**Conseil économique et social**

Commission économique pour l'Europe**Comité des transports intérieurs****Forum mondial de l'harmonisation
des Règlements concernant les véhicules****Groupe de travail de la sécurité passive****Cinquante-deuxième session**

Règlement n° 44 (Dispositifs de retenue pour enfants)**Proposition de complément 7 à la série 04 d'amendements****Communication de l'expert de la France***

Dispositif d'application de la force

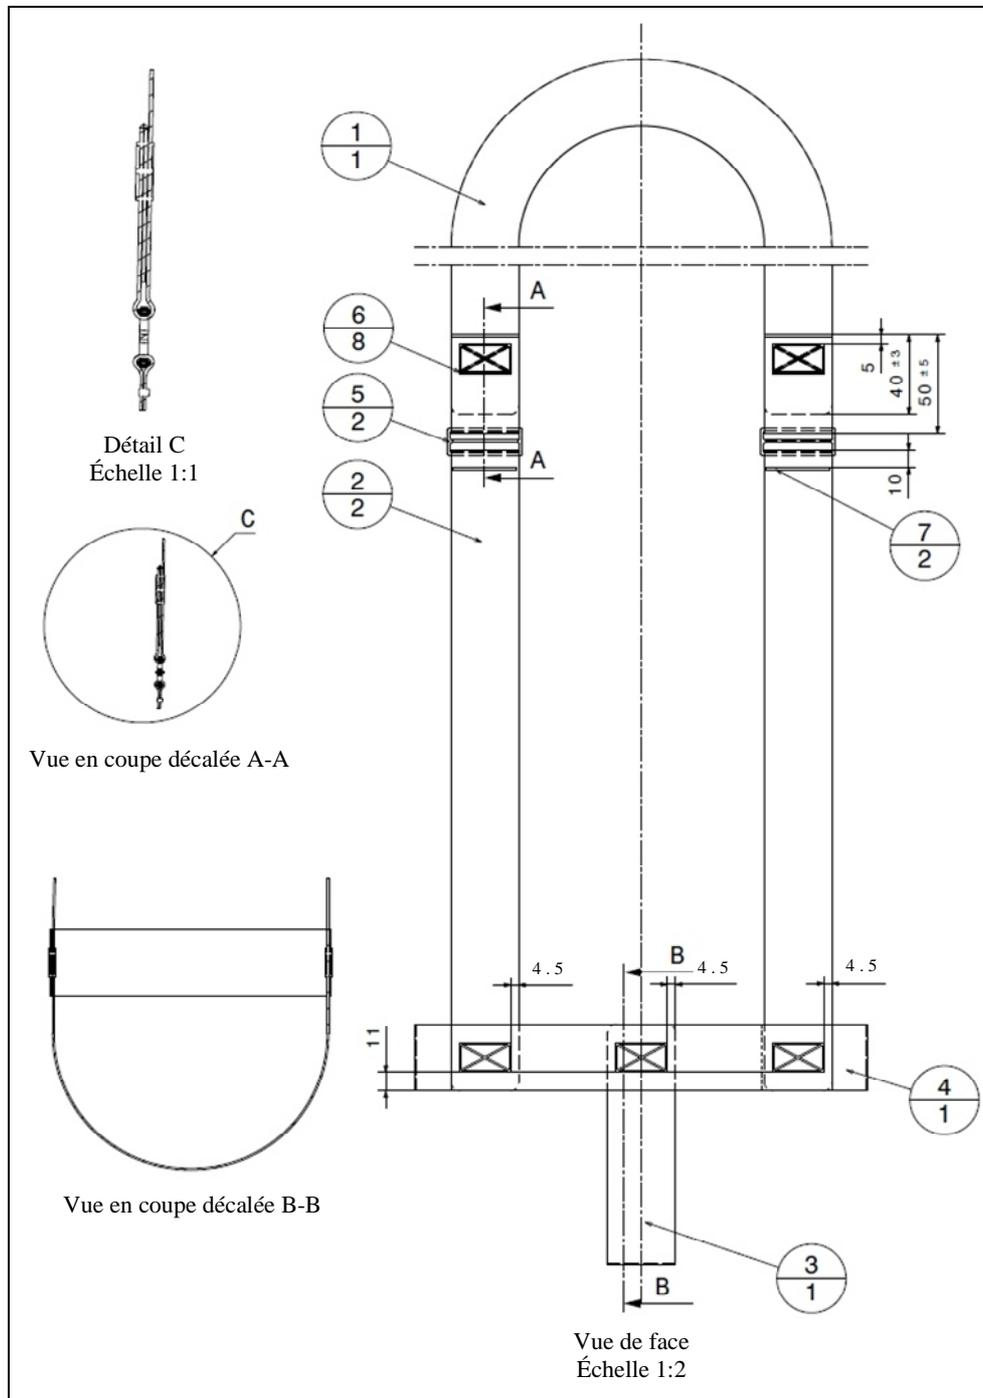
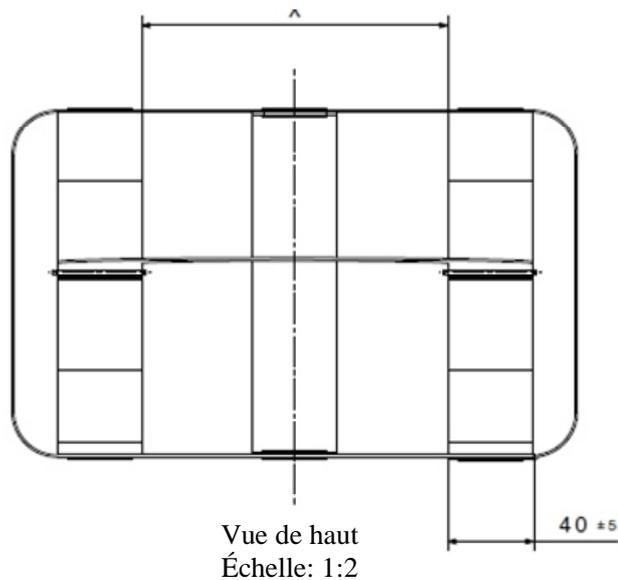
- «8.1.2.3 Dans cette position statique inversée une masse totale équivalente à [5] fois celle du mannequin doit être appliquée verticalement vers le bas dans un plan perpendiculaire à l'axe de rotation du mannequin au moyen du dispositif d'application de la force décrit à l'annexe 23. La force doit être appliquée à une vitesse maximale de [400 mm/min]. Maintenir la force maximale prescrite pendant une durée de [30 -0/+5] s.**
- 8.1.2.4 Réduire la force à une vitesse maximale de [400] mm/min et mesurer le déplacement.**
- 8.1.2.5 Faire pivoter le siège complet sur 180° pour revenir à la position de départ.».**

4. *Paragraphes 7.1.3 à 8.1.2.7 et annexe 23*: L'actuelle procédure d'essai ne reflète pas suffisamment bien les conditions d'un accident réel de retournement. La procédure a été modifiée pour réduire les écarts existant entre la procédure d'essai et les accidents réels. Une force verticale quasi statique est appliquée pour simuler le comportement dynamique des systèmes de retenue pour enfant et du mannequin.
-

N°	Nom	Information	Quantité
1	sangle de tête – 39 mm	-	1
2	sangle d'épaule gauche/droite – 39 mm	-	2
3	sangle d'entrejambe – 39 mm	-	1
4	sangle de hanche – 39 mm	-	1
5	partie piquée (30 x 17)	Piquage: 77, fil: 30	8
6	boucle en matériau plastique	-	2
7	partie piquée (2 x 37)	Piquage: 77, fil: 30	2

longueur d'étirement	(±5 mm)					
	mannequin P/Q 0	mannequin P/3/4	mannequin P/Q 1,5	mannequin P/Q 3	mannequin P/Q 6	mannequin P/Q 10
sangle de tête	1 000 mm	1 000 mm	1 000 mm	1 200 mm	1 200 mm	1 200 mm
sangle d'épaule	750 mm	850 mm	950 mm	1 000 mm	1 100 mm	1 300 mm
sangle d'entrejambe	300 mm	350 mm	400 mm	400 mm	450 mm	470 mm
sangle de hanche	400 mm	500 mm	550 mm	600 mm	700 mm	800 mm
dimension X	120 mm	130 mm	140 mm	140 mm	150 mm	160 mm

partie piquée	force minimale nécessaire
12 x 12 mm	3,5 kN
30 x 12 mm	5,3 kN
30 x 17 mm	5,3 kN
30 x 30 mm	7,0 kN
